CONCEPTO TÉCNICO No CT - 4958
Revisión de Estudio Particular de Respuesta Local
de Amplificación de Ondas Sísmicas
Artículo 7 - Decreto 193 de 2006

ENTIDAD SOLICITANTE: Ing. Camila Castell Córdoba – Curaduría Urbana No.5
Jorge Alberto Rodríguez – JEOPROBE Ltda.
PROYECTO: **PLAZA DE SAN JOAQUÍN**
LOCALIDAD: 11 Suba
UPZ: 19 El prado
BARRIO: Prado Veraniego Sur
DIRECCIÓN: Entre Calles 127 y 127A con Carreras 51A y 53A
CHIP: AAA0170LMCN
TIPO DE RIESGO: Sísmico
EJECUTOR: JEOPROBE Ltda.
FECHA DE EMISION: Septiembre 05 de 2007

El presente concepto técnico corresponde a la **segunda** revisión realizada por la Dirección de Prevención y Atención de Emergencias, del "*Asesoría Geotécnica y Sismológica para la Evaluación de la Amenaza Sísmica del Proyecto Urbanización Córdoba I, Supermanzana I*" que se remite como estudio sísmico local y del oficio aclaratorio ER10493 de Agosto 16 de 2007.

Figura 1. Localización del Proyecto Plaza de San Joaquín.

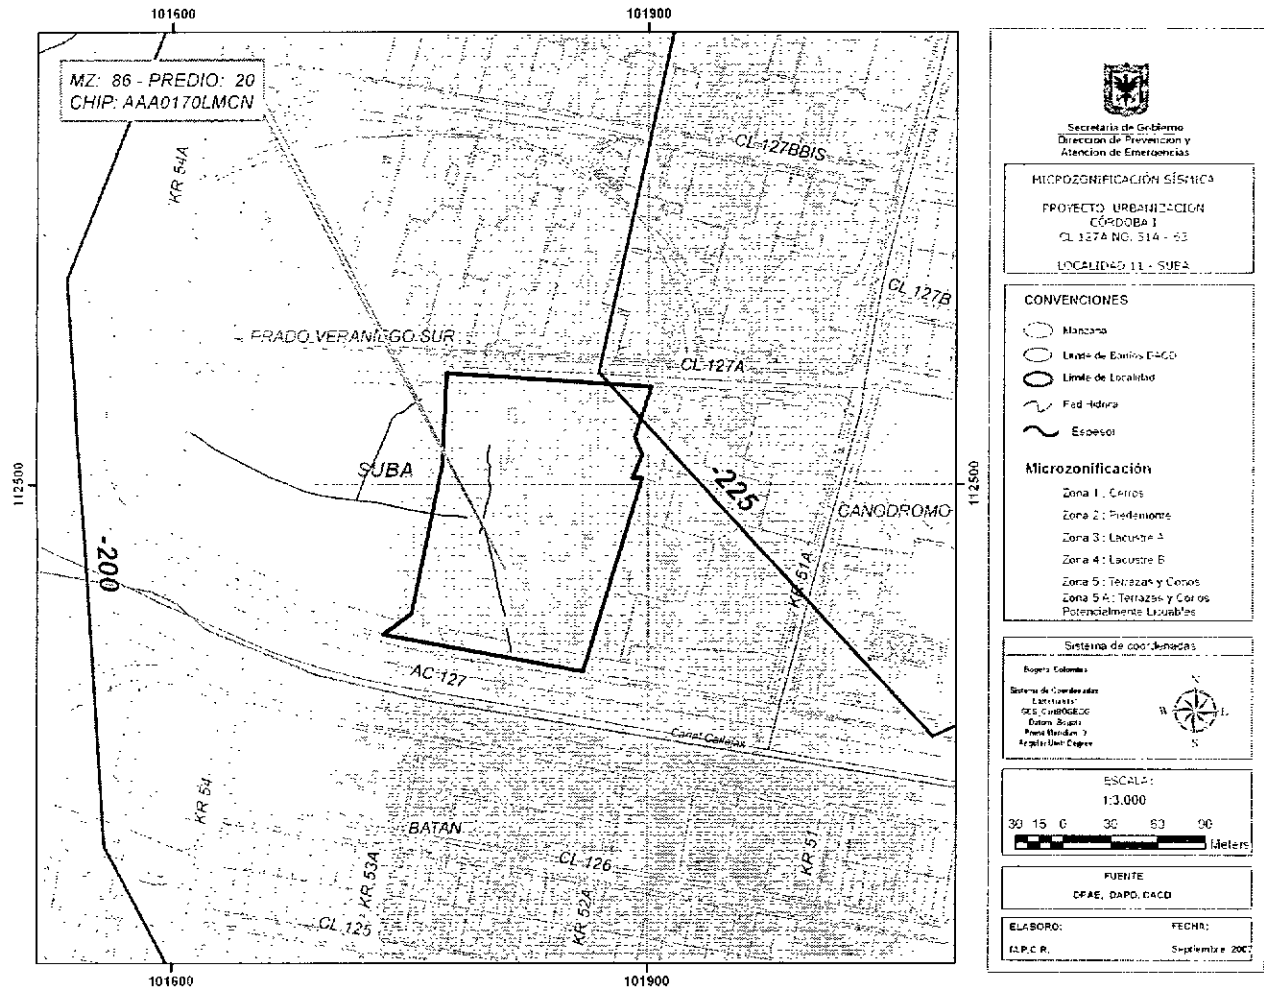
En el numeral 1.1 y 3.2, se indica que el sitio del proyecto se encuentra localizado en la Zona 3 (Lacustre A) según el decreto 193 de 2006, la cual es consistente con la localización presentada en la Figura 1 del presente concepto. El estudio CUMPLE con este requerimiento.

Figura 2. Espectro de diseño recomendado del proyecto Plaza San Joaquín.

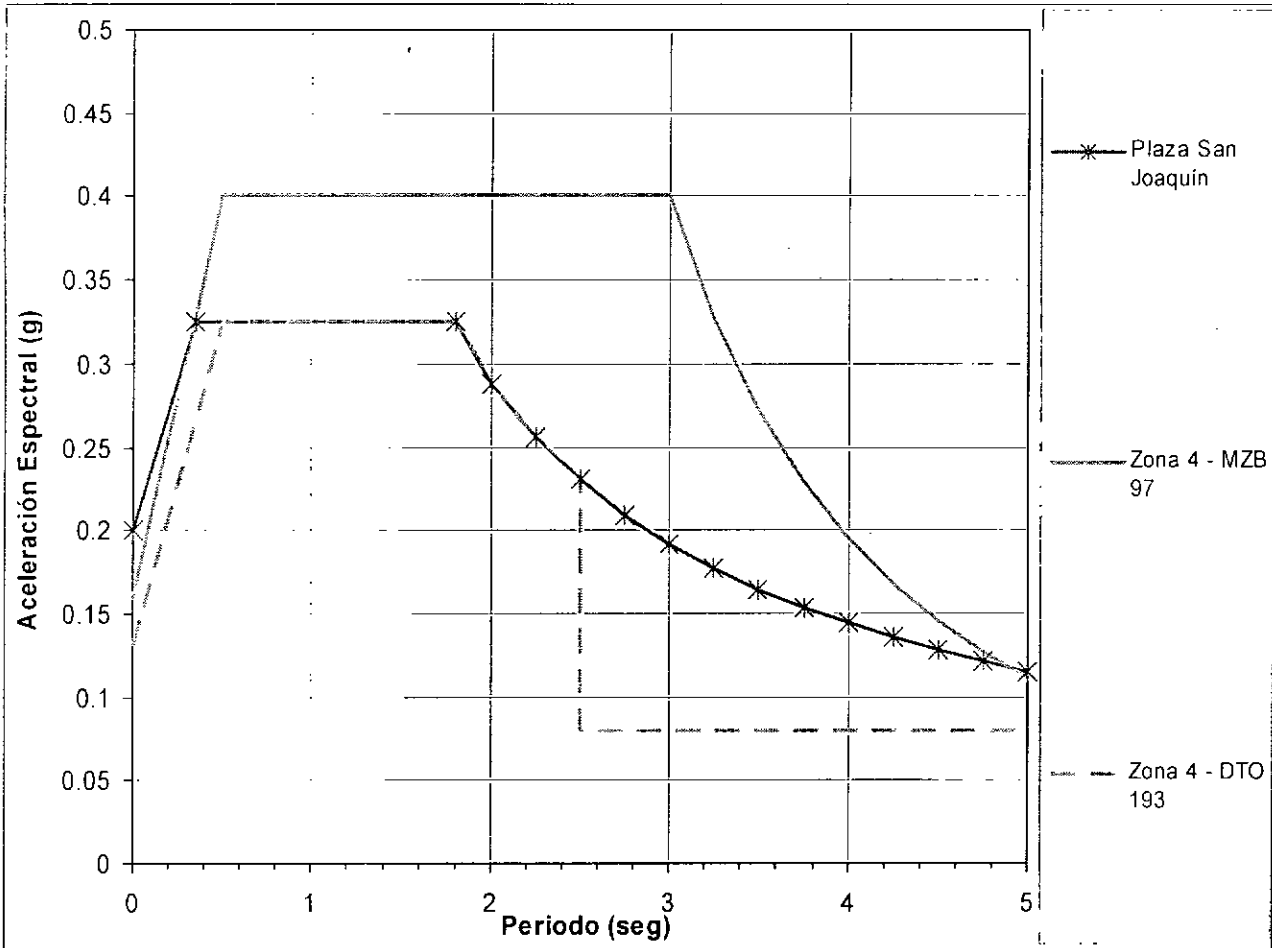
Con base en los resultados de la modelación el consultor recomienda utilizar como espectro de diseño el mostrado en la Figura 3.24 del informe, el cual se presenta en la Figura 2 del presente concepto.

El espectro propuesto inicia con una S_a de 0.2 g, luego asciende hasta 0.325 g en 0.35 segundos, donde continua con este valor hasta los 1.8 segundos. Luego desciende con los valores mínimos de S_a de la zona 4, dados en el decreto 193 de 2006.
